核四廠(龍門電廠)地質爭議案

調查委員：田秋堃、趙永清、林盛豐

中華民國108年11月6日

案由

圖3-8、本計畫經綜合解釋各項資料後所繪製的棉花嶼及北棉花峽谷海域地質構造分佈圖。淺藍色表正斷層具有較大的斷層斷距，並於部份海床可見斷層崖。研究區內最長的正斷層長約90公里，有6至7條長約50公里左右的正斷層，其餘的小正斷層，其側向延伸皆在20~10公里左右。

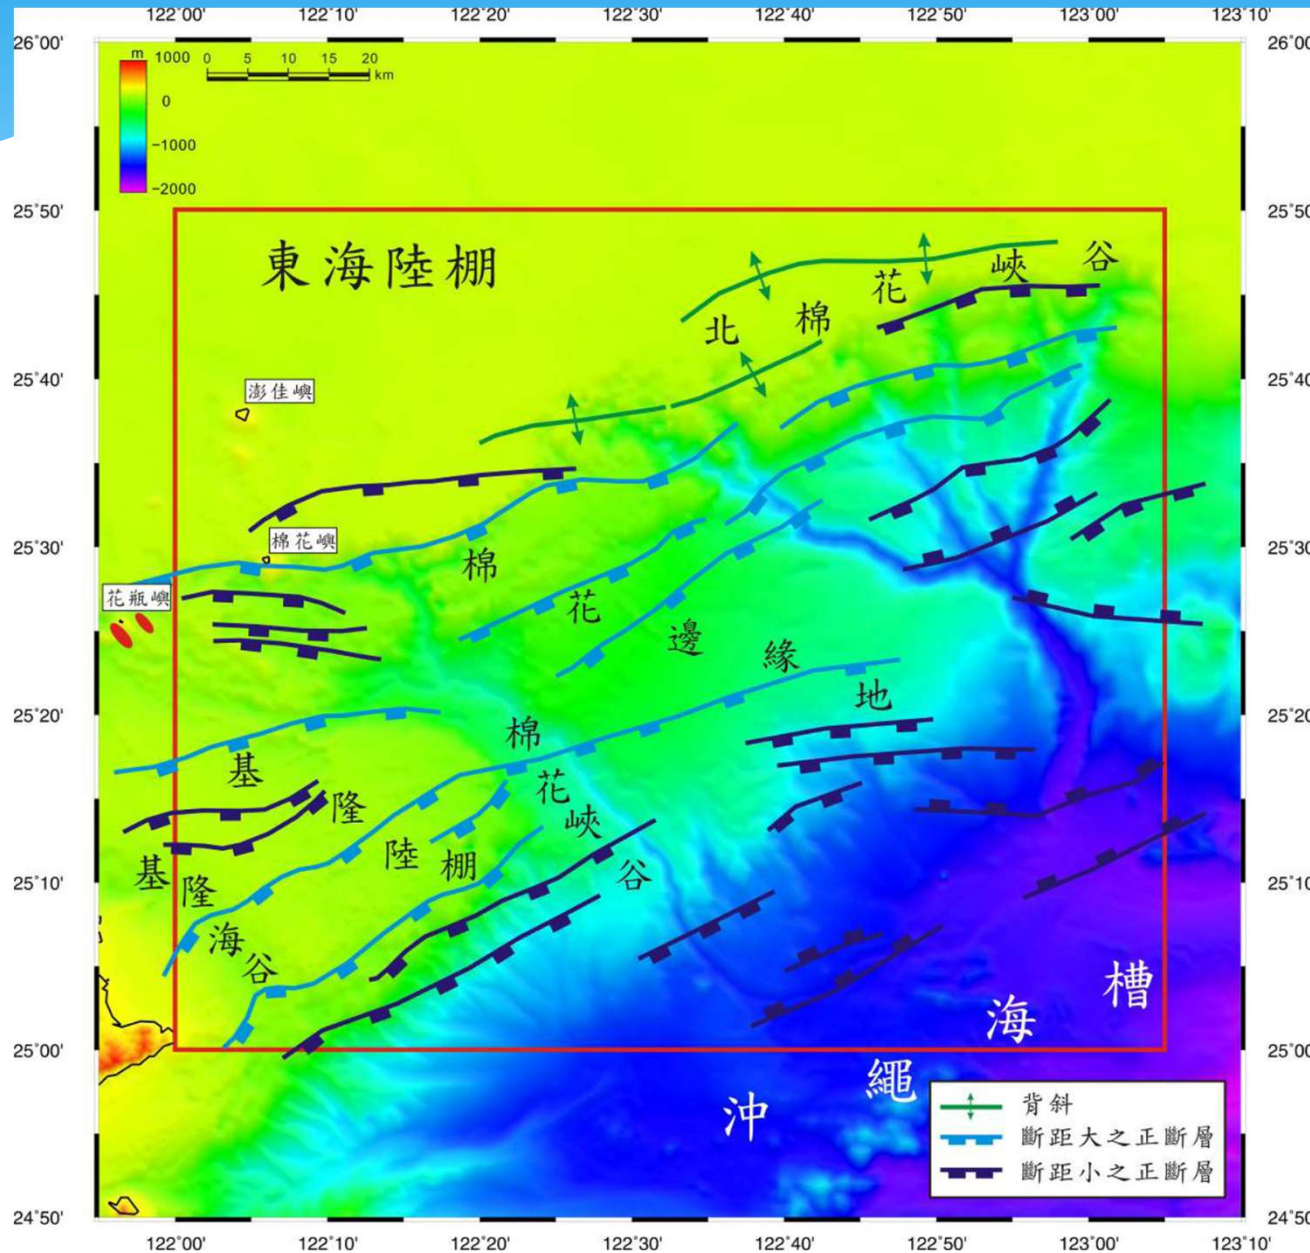
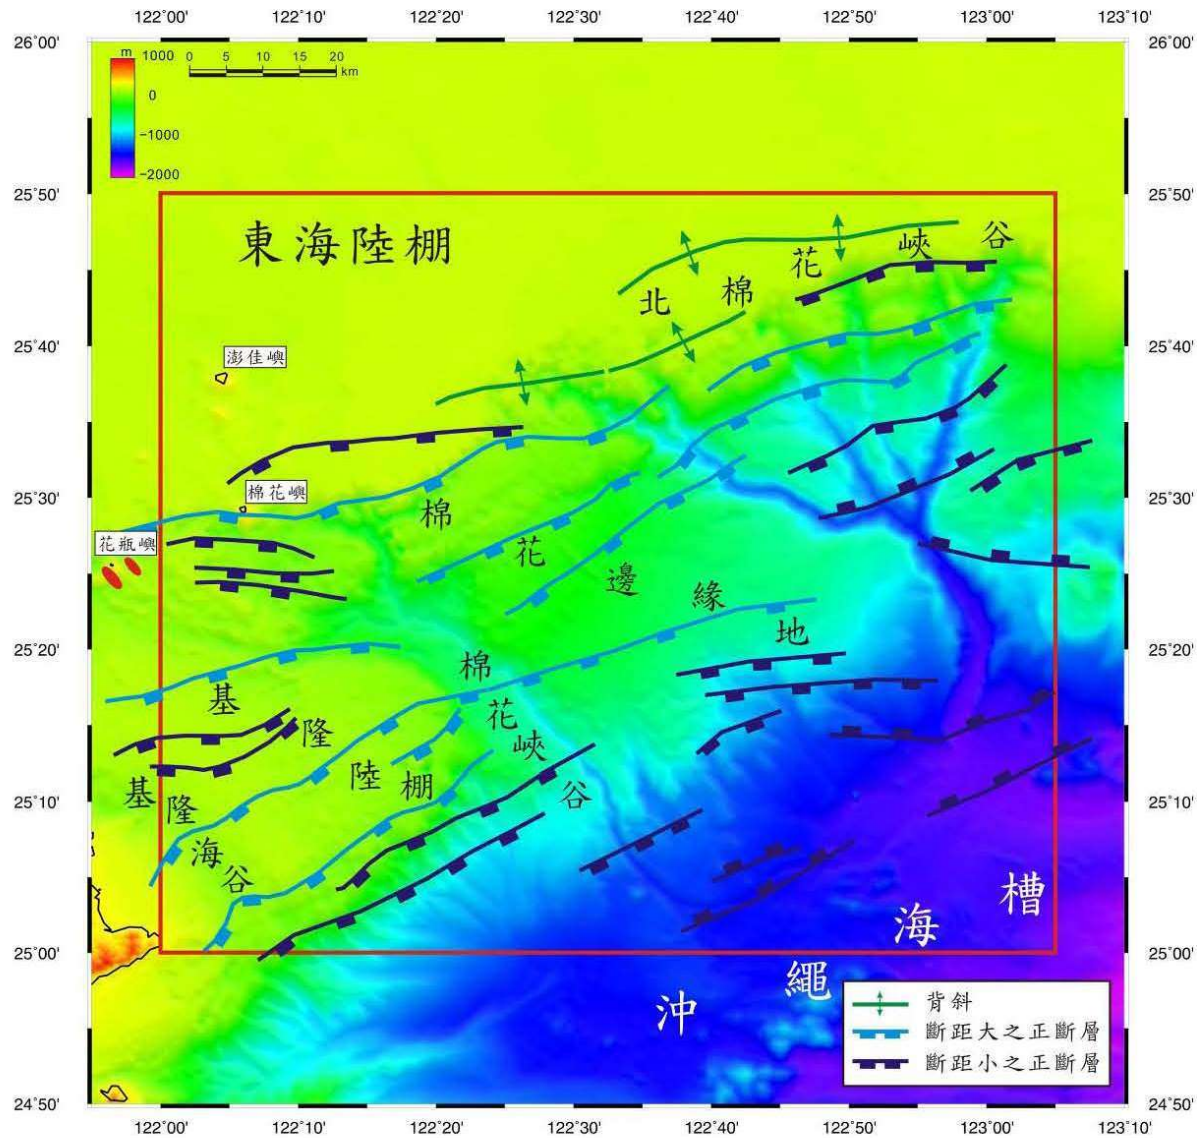
福島核災後，立法院決議要求核能電廠進行地質總體檢，經濟部及台電公司遂於102年及103年共計以2,500萬餘元經費完成相關地質調查，惟該等地質調查報告既引用經濟部中央地質調查所98年報告的附圖，報告中並載明核四廠外海存在一條長約90公里的活動正斷層，此事實攸關核四廠安全甚鉅，卻未全面進行深入調查及討論，核有違失

- 研究區域為基隆外海之棉花嶼及北棉花峽谷海域
- 本區域主要受菲律賓海板塊往西北隱沒於歐亞板塊的影響，為張裂的環境
- 淺藍色表正斷層具有較大的斷層斷距，並於部分海床可見斷層崖。研究區內最長的斷層長約90公里，有6至7條長約50公里左右的正斷層，其餘的小正斷層，其側向延伸皆在20~10公里左右（圖3-8）

圖5-2.20 利用地形資料所繪出的海陸區域的地形線分布圖
(財團法人國際海洋大氣研發基金會，2013)

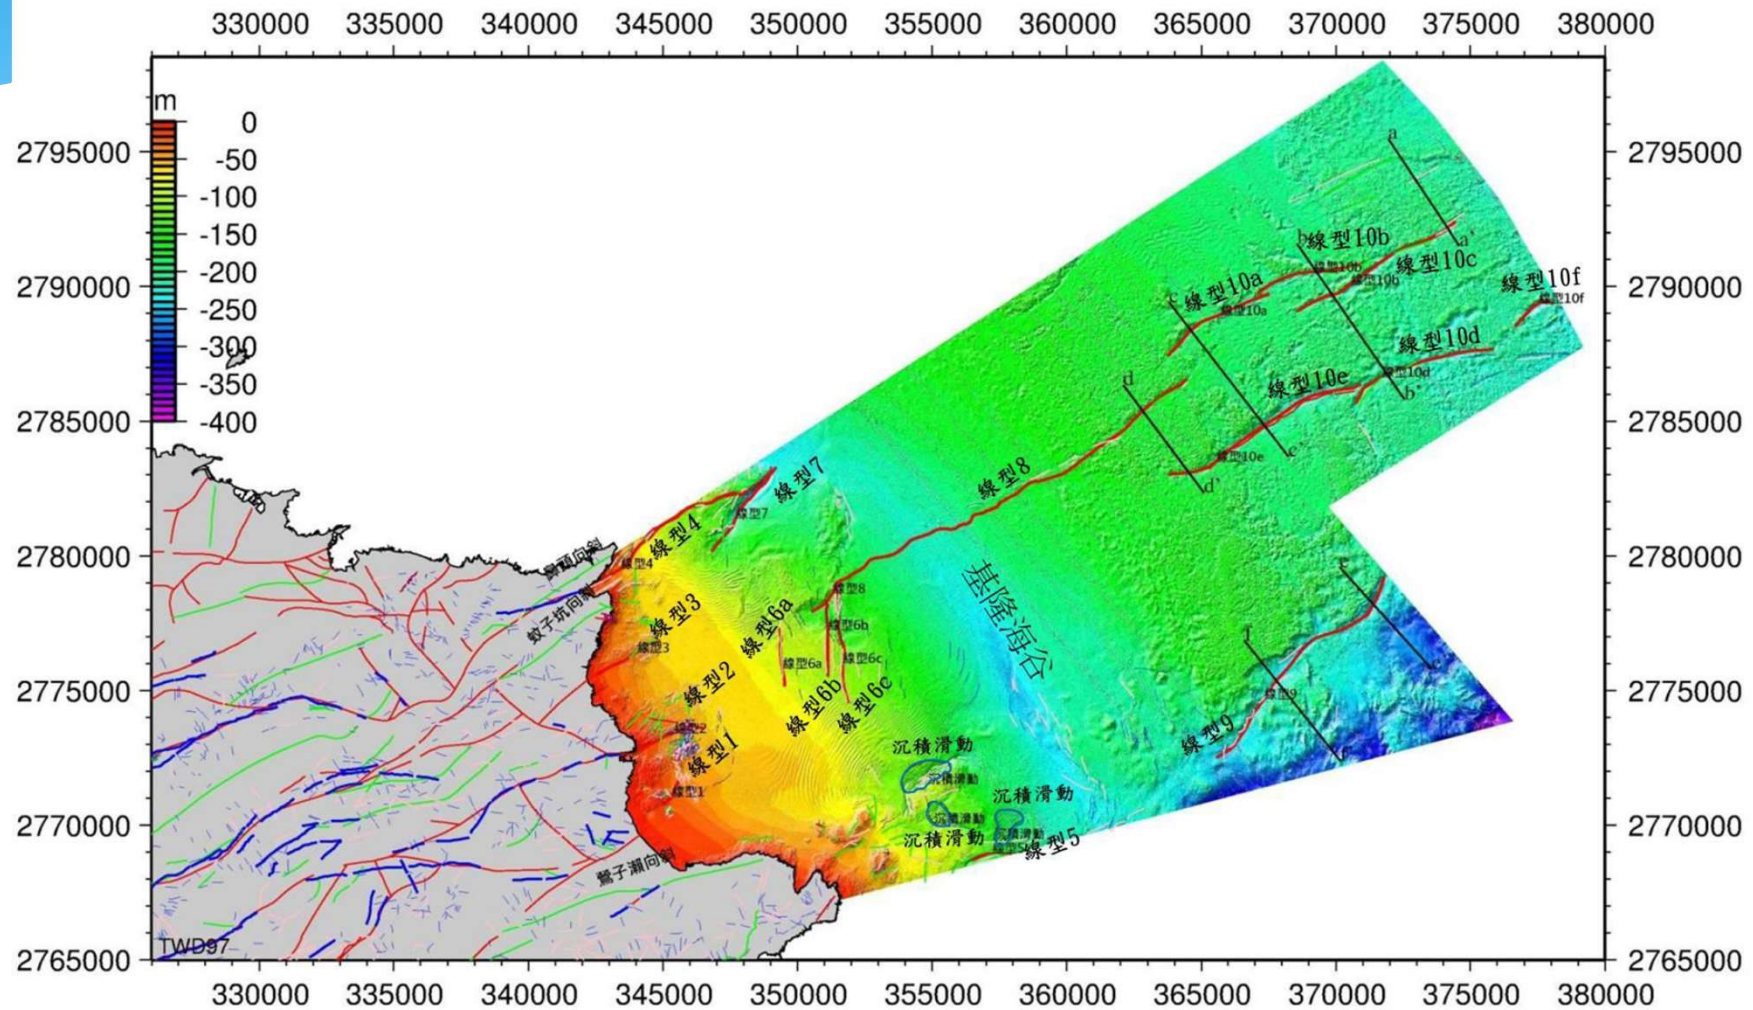
- 線型5、7、9、10推測有可能為正斷層構造
- 線型2推測為澳底斷層向外海之延伸，線型3推測為蚊子坑斷層向外海之延伸，線型4應為龍洞斷層向外海之延伸，線型1則無法判斷是否為構造線，線型6為受侵蝕作用所形成之線型，與構造無關
- 線型8為可能具有活動性的線型…最靠近核四廠的距離約10.44公里…不會再進一步地往西向內陸延伸(以上參見 圖5-2.20)
- 本區內有6至7條長約50公里左右的正斷層，最長的正斷層長約90公里，其餘的小正斷層，其側向延伸皆在10~20公里左右(圖3-3.2)

- 海域線型5、7、9、10都屬於正斷層構造；線型8為該區錯距最大的活動斷層。北部是屬於拉張的環境，所以認為正斷層就是活動斷層，而且斷層已經破裂至海床表面，造成現代沖積層錯動
- 外海的斷層F7、F8、F4、F2位置非常接近，而且成線型的排列，其實應該是連接成為一條斷層，而且還會繼續往外海延伸，會成為核四廠址的主要控制斷層
- 針對核四廠外海長達90公里以上的正斷層，台電公司除了提供廠址及反應爐基礎面的PGA外，由於此90公里新斷層的位置、長度、走向、動向等均與當年設計採用的控制斷層不同，台電亦應提供新的地震動反應譜，以與設計採用的PGA及設計反應譜比較，做必要之更新。

圖5.2.2-2 本工作G. I. Gun反射震測判釋成果與前期調查線形對比圖

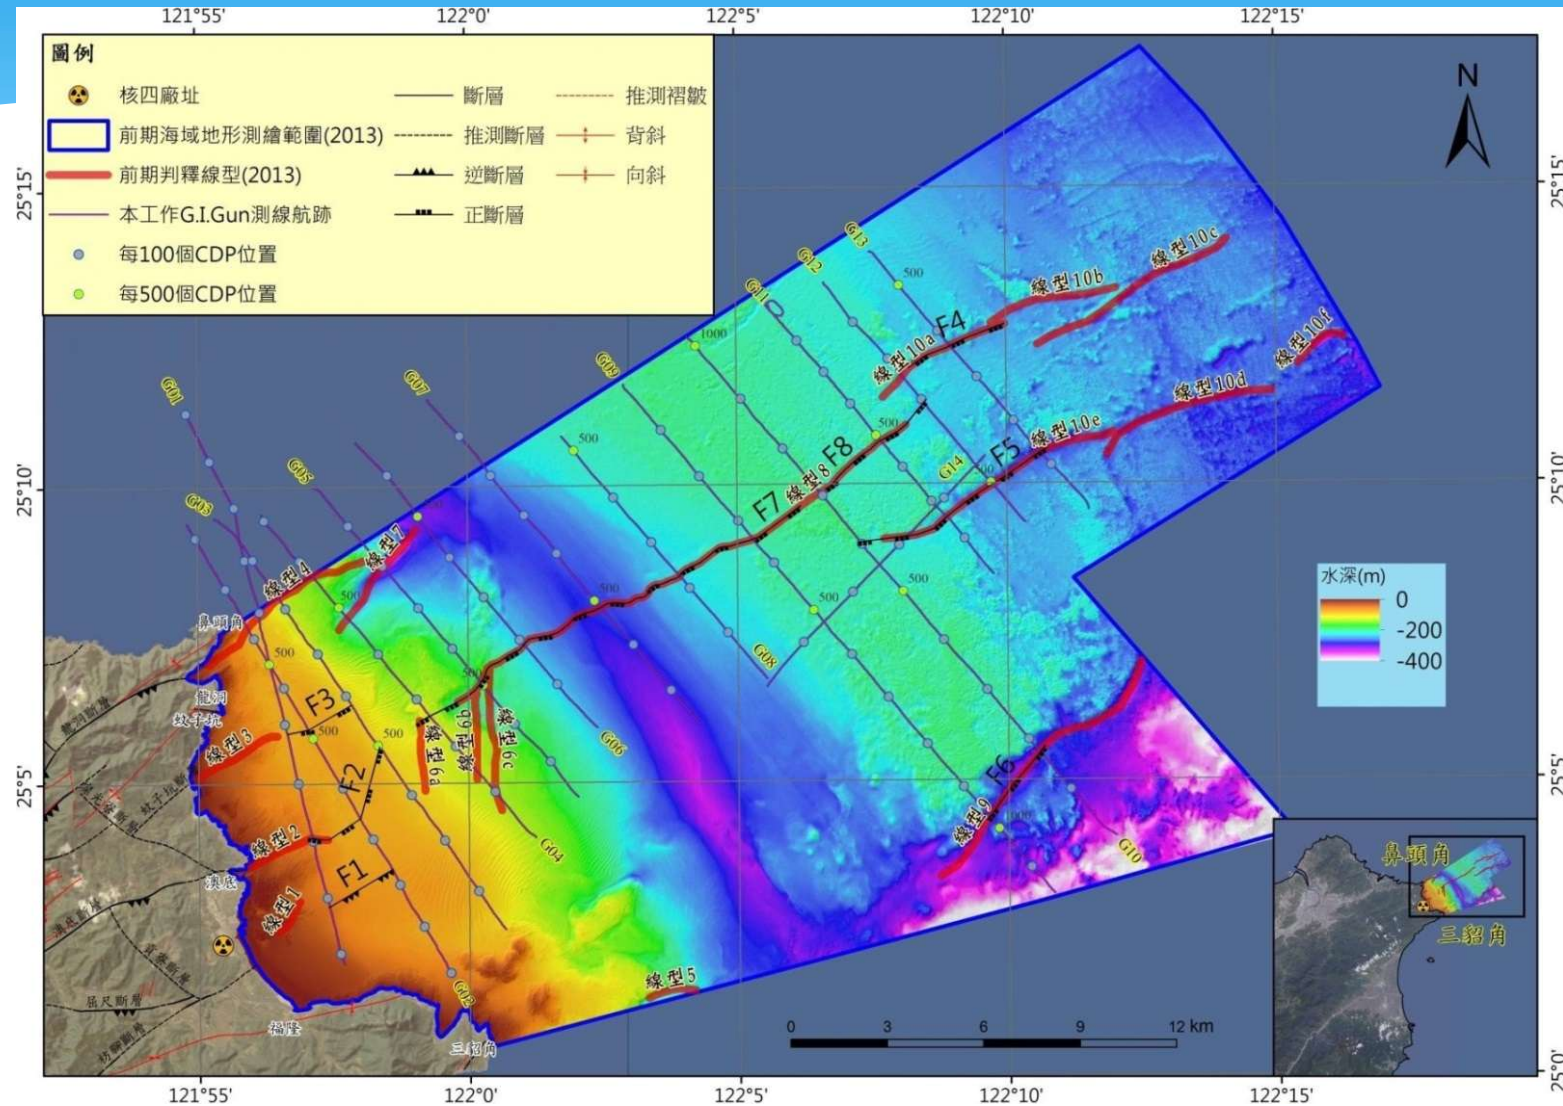
- 線型1、4、6、7並非斷層構造；線型2可能為澳底斷層之延伸，但於離岸約2公里即停止，並與斷層F2不相連；線型3可能為蚊子坑斷層之延伸，但於離岸約3公里即停止，並與斷層F3不相連；線型8可分段為斷層F7及F8；線型9為斷層F6；線型10為斷層F4；線型10e為斷層F5；斷層F1應為陸域枋腳斷層之延伸，惟僅延伸約2.5公里 (圖5.2.2-2)
- 本區內有6至7條長約50公里左右的正斷層，最長的正斷層長約90公里，其餘的小正斷層，其側向延伸皆在10~20公里左右 (圖2.1.2)

- 海域的F4、F5、F6、F7、F8等斷層應為活動斷層，F2斷層不排除為活動斷層
- F4(包含線型10a, 10b, 10c)、F7、F8等斷層可連為一條斷層，F2斷層不排除與F4、F7、F8等斷層連結

■ 會議並決議：「全數委員同意提案並修正為『核四廠址之地動值計算，必須彙整目前所有調查之斷層長度資料(含括學術界所有海域調查資料)，包括F2-F7-F8-F4斷層以及其向東延伸斷層的長度，F6斷層(線型9)及其延伸長度。』」

圖4-2.5
透地雷達施測
結果圖

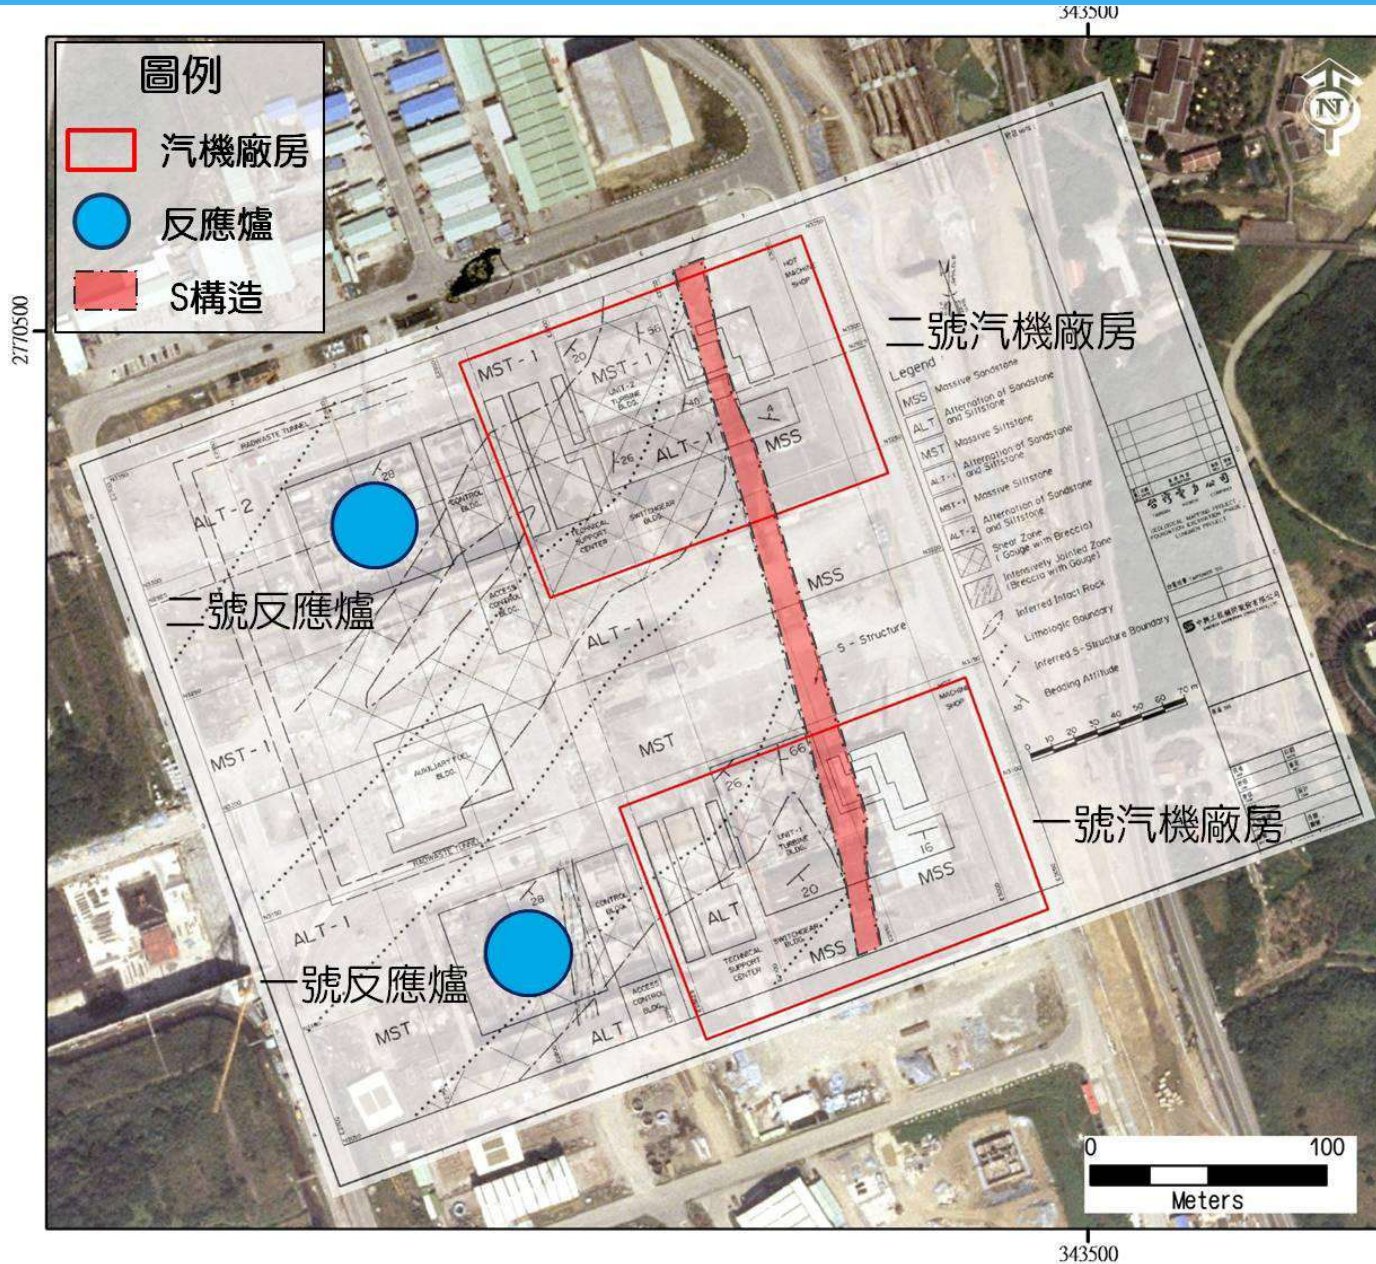
核四廠在申請建廠前已發現兩反應爐間存在有「低速帶」，廠區內有許多不連續剪裂結果或擾動帶，雖經中華民國地質學會調查結果認為對地質穩定度沒有太大的影響，然於建廠期間又發現剪裂密集帶，台電公司對此**本質上為斷層之地質弱帶**不僅未進一步深入探查，反而於報告中將這些斷層以「低速帶」、「S構造」等名詞模糊稱之，且於地基開挖時未特別注意地質情形，**逕以混凝土回填**，顯有混淆視聽及規避審查之嫌，核有違失

- 新中光公司於71年提出「核能四廠第二期地質調查廠房區地球物理探測工程報告書」，其地球物理探查結果，於1、2號核反應器廠房之間發現存在一**低速帶**，推測可能是一地質弱帶
- 地調所的地質調查結果發現廢料間西南山坡上有**地質擾亂帶**，且似乎往廠區方向延伸，恐與新中光公司發現的低速帶連成一線
- 中國地質學會於83年1月提出「核四廠場址及鄰近地區之地質複查及評估-期末綜合報告」，認為這些已存在之**剪裂或擾動帶**，對地質穩定度並沒有太大的影響
